جهت حذف پرش موتور فن ابتدا می بایست موارد ذیل در برنامه ایجاد شود:

راه حل اول:

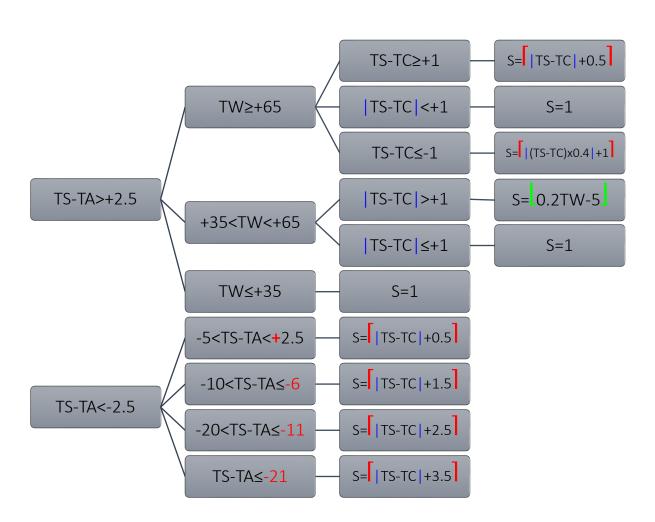
۱- سنسور کابین هر ۰/۵ درجه خوانده شود و هیسترزیس ۰/۵ درجه داشته باشد

۲- سنسور دمای محیط نیز با یک فیلتر خوانده شود تا نوسانات دمایی حاصل از عوامل بیرونی روی استزاتژی اثر نداشته باشد

با اعمال موارد فوق نیازی به استفاده از Roundup در فرمولهای موتور فن نخواهد بود و یا جهت اطمینان از کا اعمال موارد فوق نیازی به استفاده شود.

با اعمال موارد فوق می توان بدون تغییر در فرمول و سطح ولتاژ موتور فن، پرش را حذف نمود و از هیسترزیس در فرمول T_S - T_A <-2.5 استفاده نمود. خروجی فرمولها برحسب سطح موتور فن خواهد بود (Motor Level)

راه حل دوم:

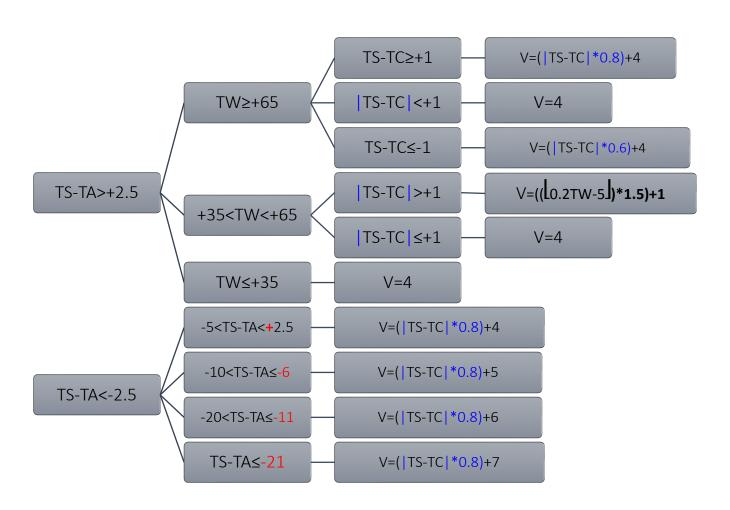
با تغییر فرمول موتور فن می توان خروجی فرمول را به ولتاژ موتور فن تغییر داد و سطح موتور فن را از Λ به Λ Blower Motor) سطح (هر سطح Λ ولت) افزایش داد. خروجی فرمول ها برحسب ولتاژ موتور فن خواهد بود (Voltage). حداقل ولتاژ Λ ولت و حداکثر ولتاژ، ولتاژ باتری خودرو خواهد بود

$$if V \ge +13$$

$$V = 13$$
 $else if V \le 4$

$$V = 4$$
 end
